Reactie op voorstellen consultatietrajecten Lelystad Airport

Referentienummer CS/PPM/2017/404
Versienummer 2.0
Versiedatum 14 februari 2018

Status Definitief

Figuur 4-15 Nieuw ontwerp aansluitroutes van en naar sector 4 en 5 bij zuidwestelijk baangebruik (voorkeursroutes)

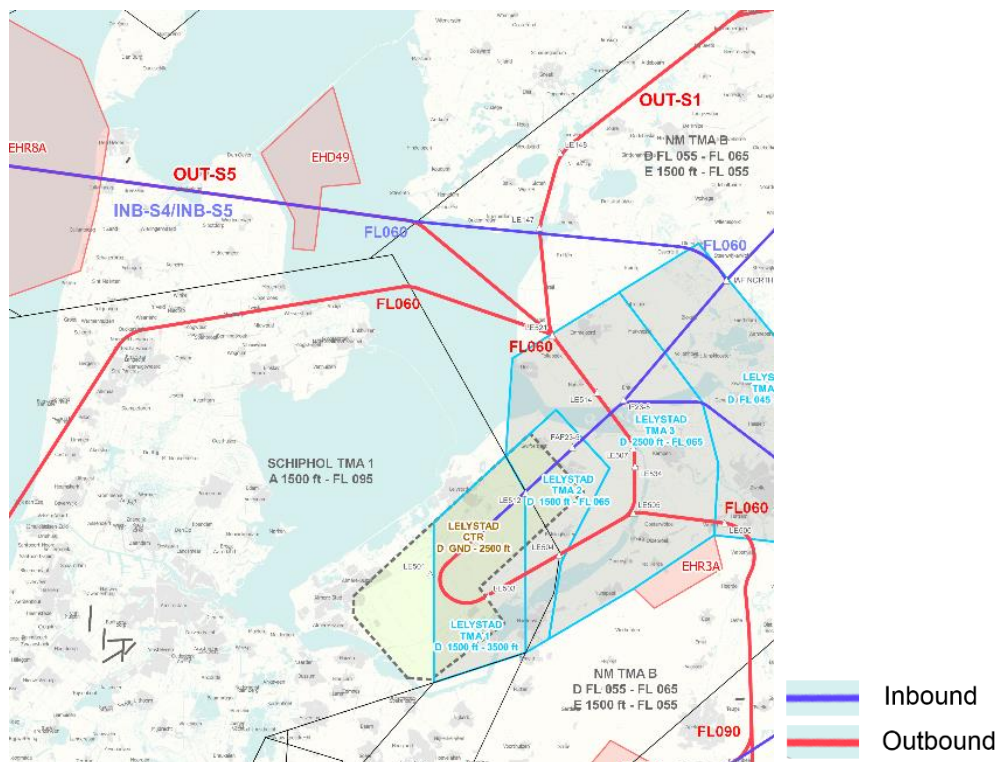
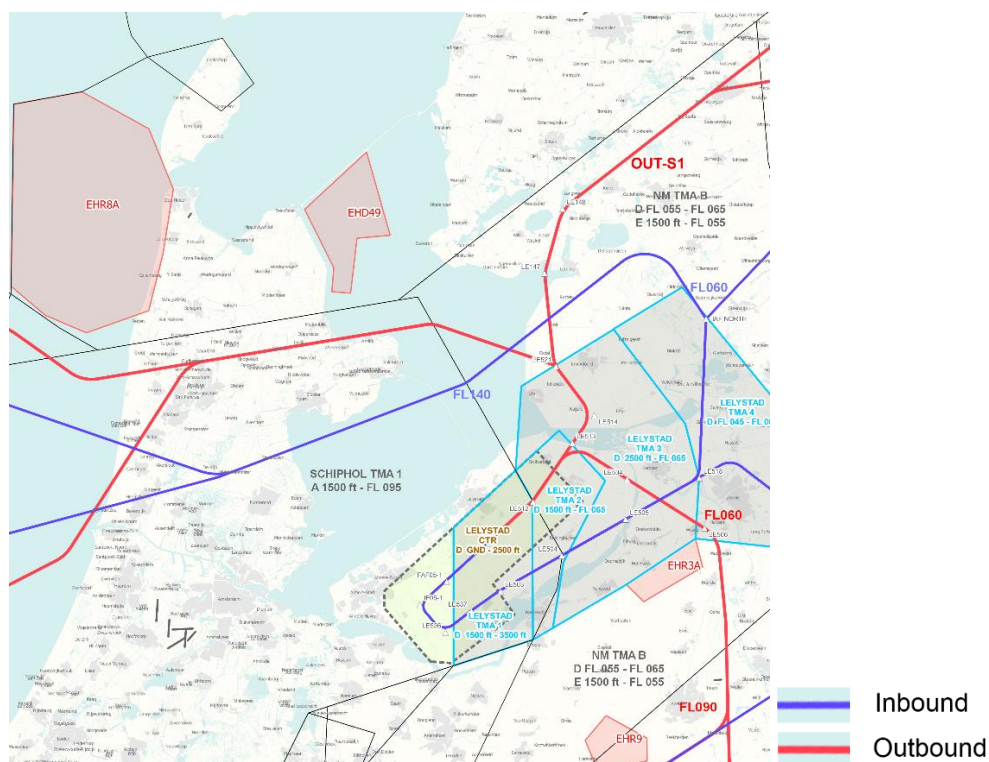
Alternatieve noordelijke (voor OUT-12) en zuidelijker (OUT-10) van het huidige route traject zijn bestudeerd, maar afgefallen.

- Het voorstel de routes naar het noorden te verleggen zodat deze over de afsluitdijk en tussen de Waddeneilanden door gaan, is niet haalbaar vanwege de ligging van militaire oefengebieden boven de Noord- en Waddenzee.
- OUT-10 kan niet zuidelijker gelegd worden omdat deze dan nog dichter door een zeer druk deel van het Schiphol-luchtruim komt te liggen. Het verkeer op de route ten noorden van Enkhuizen (bij Andijk) zal echter zo snel mogelijk stijgen door het luchtruim van Schiphol zodat het verkeer van en naar Schiphol zo min mogelijk hinder ondervindt van het Lelystad-verkeer. Dit is een van de vastgestelde uitgangspunten door het kabinet.

Voor het vertrekkend verkeer naar het westen en zuidwesten richting sector 5 zijn twee routes (OUT-10 en OUT-12) ontworpen. OUT-12 loopt langs Friesland en Den Helder, en OUT-10 langs Enkhuizen. OUT-12 is daarbij de preferente route omdat deze om het luchtruim van Schiphol loopt (de Schiphol TMA en hiermee geen negatief effect heeft op het Schipholverkeer). Deze loopt echter wel door militaire oefengebieden, waardoor deze route 120 dagen per jaar niet beschikbaar vanwege militaire oefeningen. Richting sector 4 gaat het vertrekkend verkeer altijd via OUT-10, en het aankomend verkeer via IN-13.
